## Studio di Impatto Ambientale ENI PROGETTO ITALIA IMPIANTO EOLICO PORTO TORRES (34 MWp)

### Integrazioni Volontarie – Parziale riscontro alla nota del Ministero per i Beni e le Attività Culturali e per il Turismo di cui alla Nota Prot. n. 0016960-P del 5 Giugno 2020

Questo documento contiene le Integrazioni Volontarie predisposte dal Proponente in riscontro ad una parte delle osservazioni contenute nella nota del MIBACT trasmessa in data 5 Giugno 2020, inerente il Progetto per la realizzazione di un Impianto Eolico, di potenza pari a 34 MW, nel sito industriale di Porto Torres – area di proprietà di eni Rewind sita in Porto Torres, Porto Torres (SS).

Tavola: 2 ALLEGATO 3 – Tavola delle interferenze tra il progetto e la fascia di rispetto del Nuraghe Ferrali identificata dal PUC

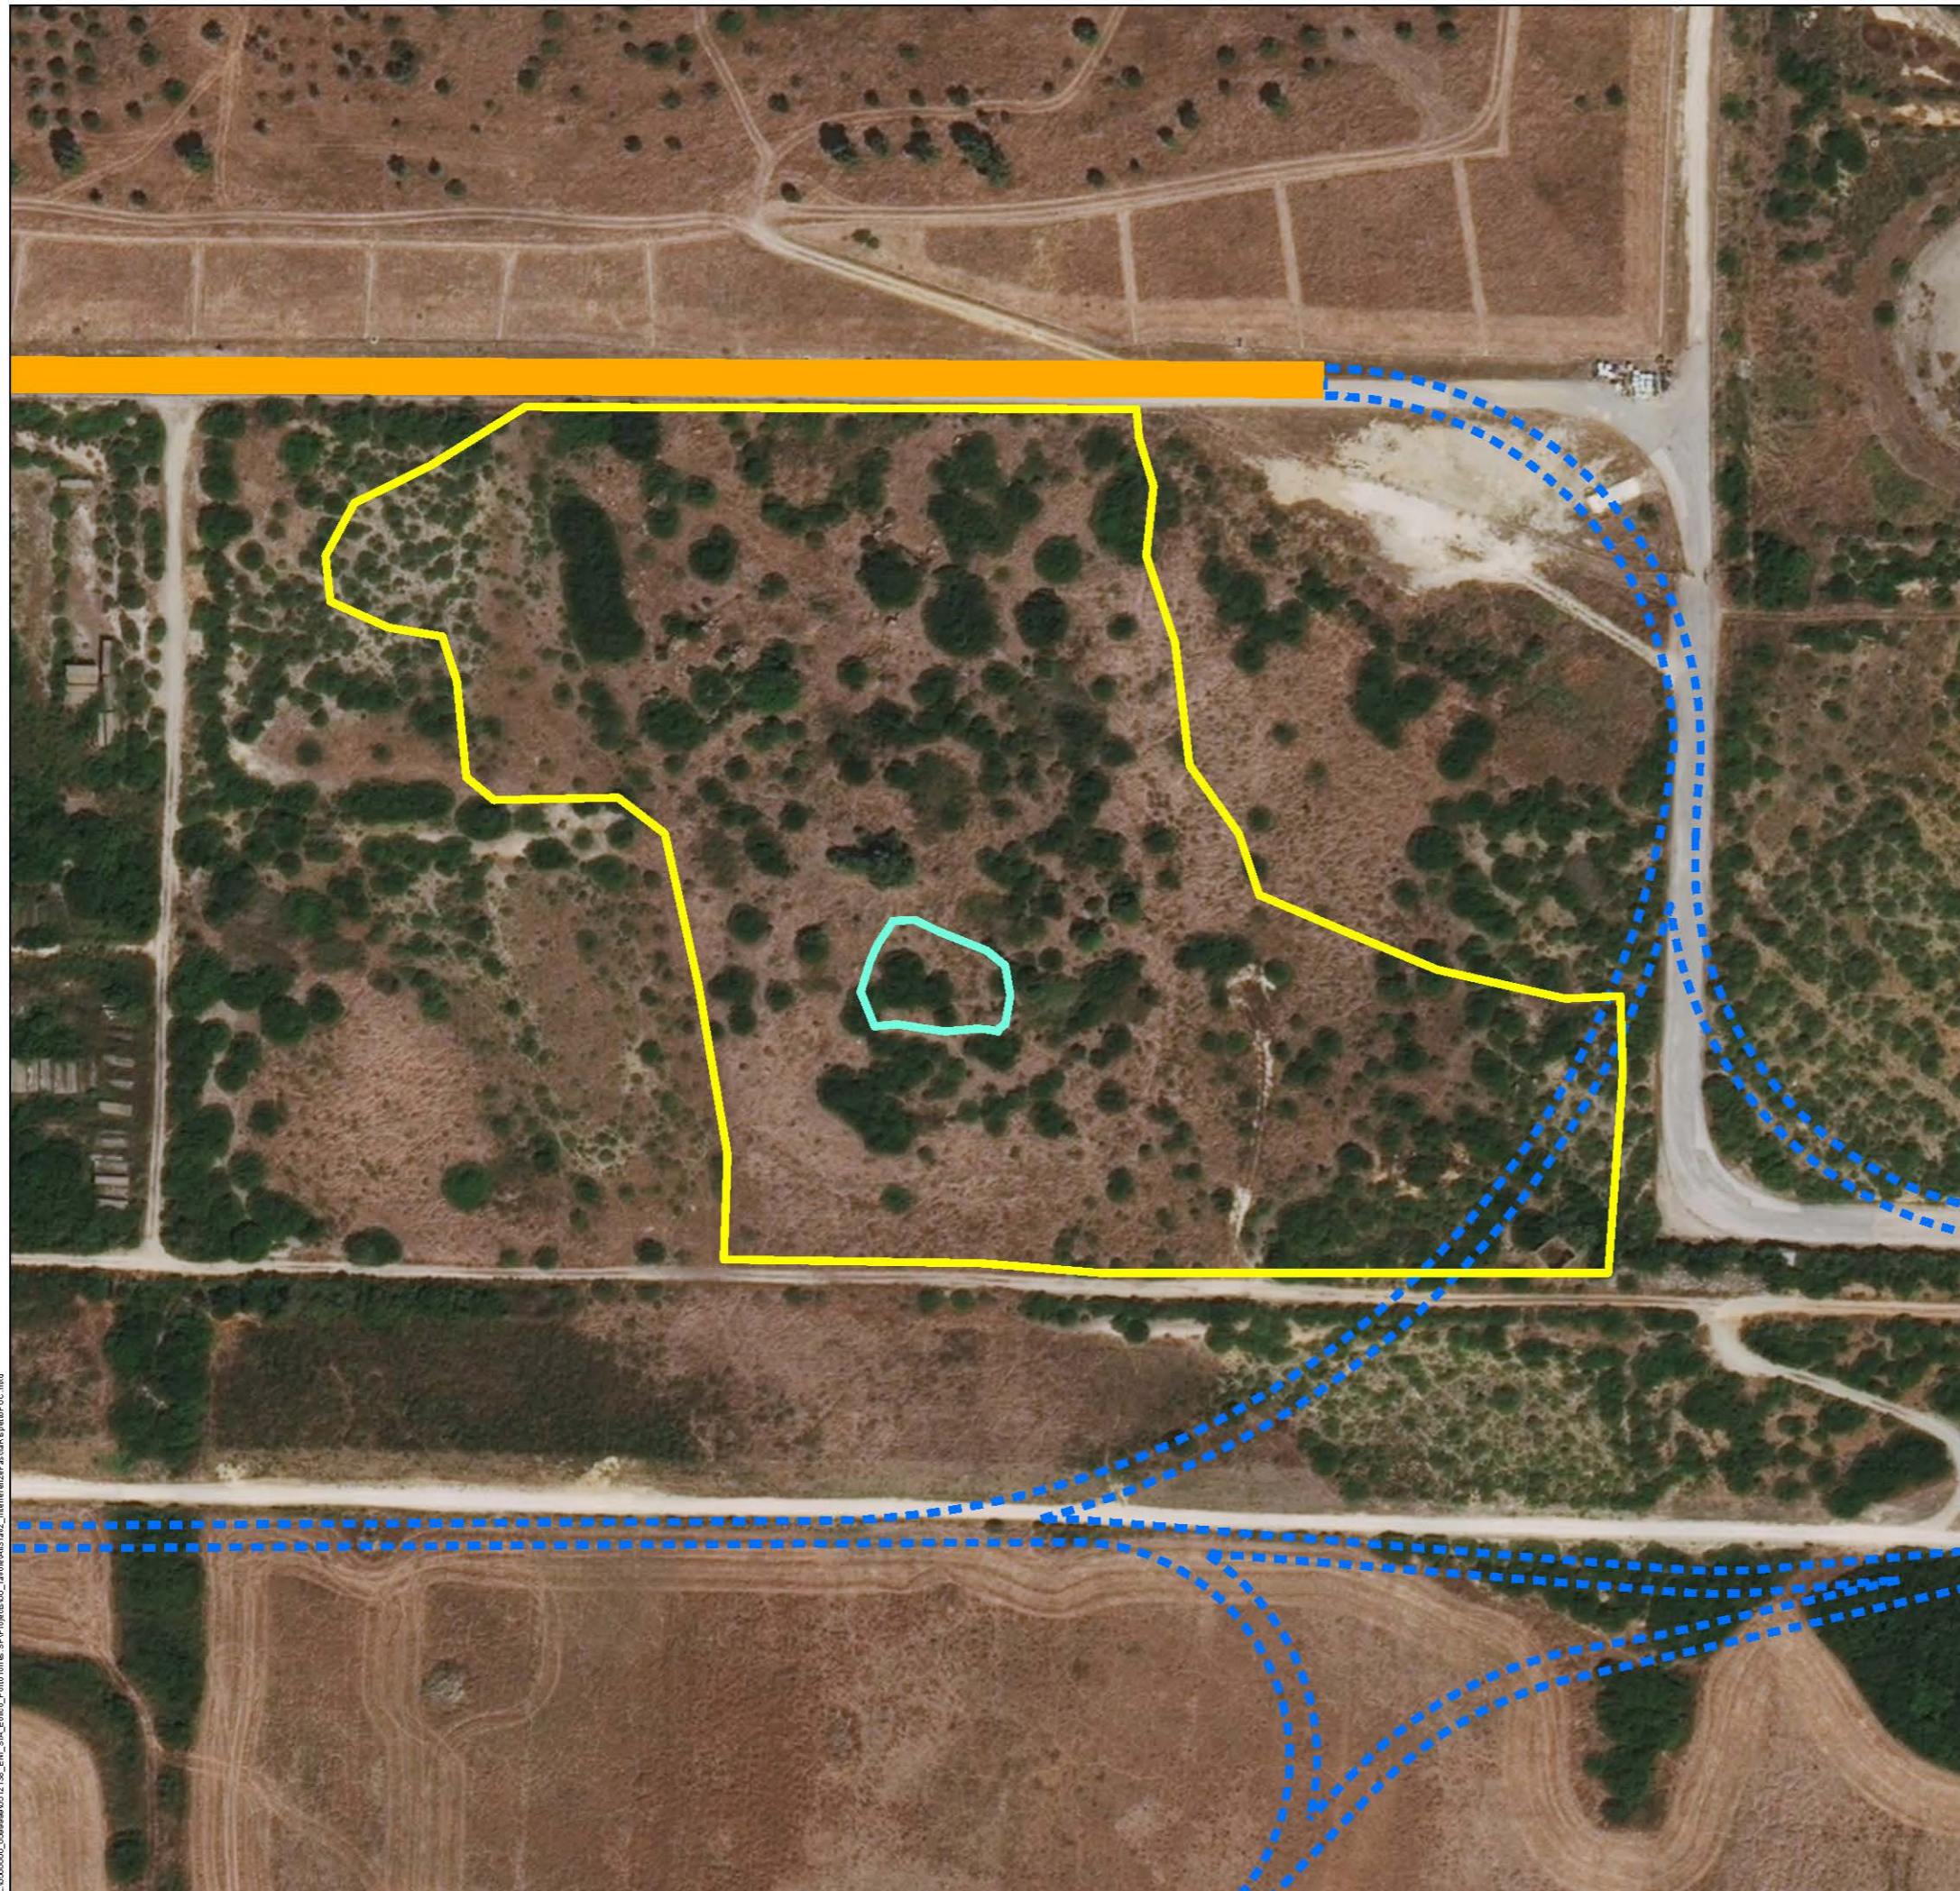
**"8. Bene paesaggistico tipizzato e individuato "Nuraghe Ferrali" (PPR - ID 4177): si chiede di produrre un elaborato cartografico di dettaglio (in scala 1:200 almeno; cfr., quale modello, gli elaborati "Planimetria degli scavi, degli sbancamenti e dei rinterri (Keyplan su ortofoto)" e "Planimetria Generale di Impianto - Quadrante 23") con il quale, rappresentando il predetto bene paesaggistico e le relative fasce/zone di cui al punto 7 del presente elenco (compresa la relativa area dichiarata ad alto grado di rischio archeologico), siano riprodotte tutte le opere e le strutture (comprese quelle di cantiere o connesse) ivi ricadenti e previste per la realizzazione dell'impianto eolico (per esempio: viabilità di cantiere e definitiva; cavidotti di connessione elettrica; fasce DP A-Distanza di prima approssimazione dei cavidotti; ecc.). Si deve verificare, anche, la fattibilità di escludere la realizzazione di qualsivoglia opera nel relativo intorno, come dichiarato ad alto grado di rischio archeologico nella Relazione archeologica (cfr. SIA - Allegato 10 - Valutazione Preventiva di Interesse Archeologico - pp. 31-32 -, e suo Allegato 1, Carta del potenziale archeologico). Inoltre, si devono produrre specifici fotoinserimenti delle suddette opere da e verso il bene paesaggistico sopra indicato, comprendendo anche gli aerogeneratori WTG-03 e WTG-05."**

- a) *Produrre un elaborato cartografico di dettaglio con il quale, rappresentando il predetto bene paesaggistico e le relative fasce/zone di cui al punto 7 del presente elenco, siano riprodotte tutte le opere e le strutture ivi ricadenti e previste per la realizzazione dell'impianto eolico.*

Si rimanda alle tavole in **All. 2** ed **All. 3** al presente documento, che riportano uno stralcio della planimetria di progetto (per il progetto complessivo si veda il documento "Inquadramento impianto eolico su ortofoto", documento di Progetto n. SY2400FGDG00140) ed evidenziano l'unica, minima, interferenza esistente tra le fasce di rispetto del Nuraghe Ferrali ed un tratto limitato di viabilità di progetto. Si fa presente che sono state considerate sia la fascia di rispetto del Nuraghe Ferrali riportata nel PUC (Tavola in **All. 3**), nella Tavola SC.A.07a\_3, che la più recente fascia di rispetto identificata dalla Dott.ssa Tadeu durante il rilievo del 28 agosto 2020 (Tavola in **All. 2**).

Si conferma che il suddetto tratto di viabilità potrà NON essere realizzato, lasciando libere le fasce di rispetto del Nuraghe da qualsiasi tipo di opera.
